Ersatzteil upgrade H2063-S passend für Modelle:

- SG760
- SG762
- SG763
- SG768
- etc.

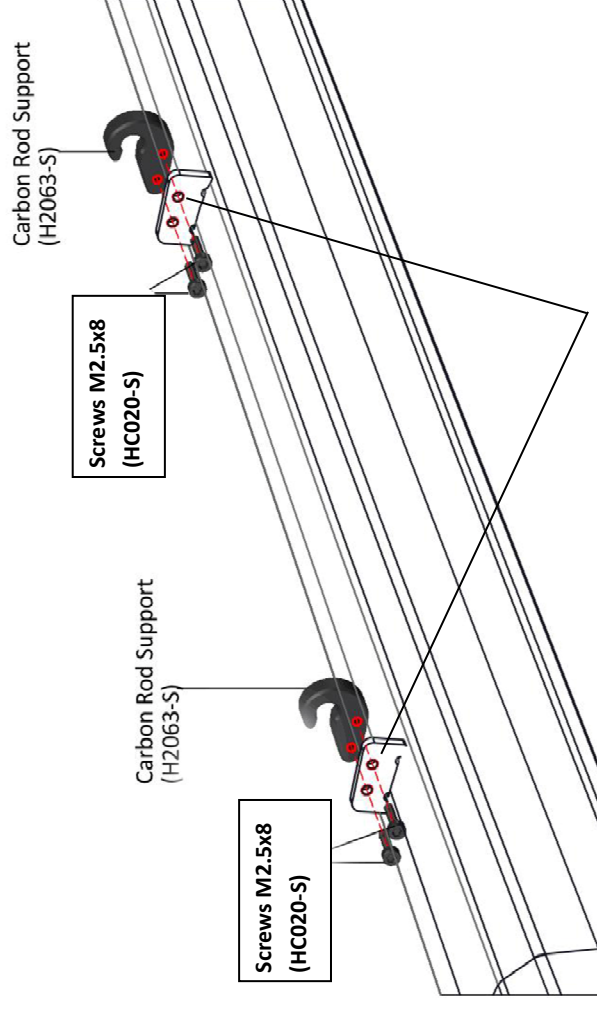
Die Schrauben M2x8 werden durch Schrauben M2,5x8 ersetzt. Diese sind somit selbsthemmend und müssen nicht mehr mit Sekundenkleber gesichert werden.

1. Bohrungen in den Kunststoffteilen H2063-S entgraten und in heißes Wasser einlegen damit diese weich werden.
2. Bohrungen in den Aufnahmen des Heckauslegers mit einem 2,5mm Bohrer von möglichen Farbresten befreien. Der Bohrer kann von Hand eingedreht werden, es ist keine Maschine nötig. Alternativ kann auch eine Schlüsselfeile D2,5 verwendet werden.
3. Schrauben M2,5x8 wie dargestellt eindrehen.

Bohrungen mit einem 2,5mm Bohrer von Farbresten befreien.
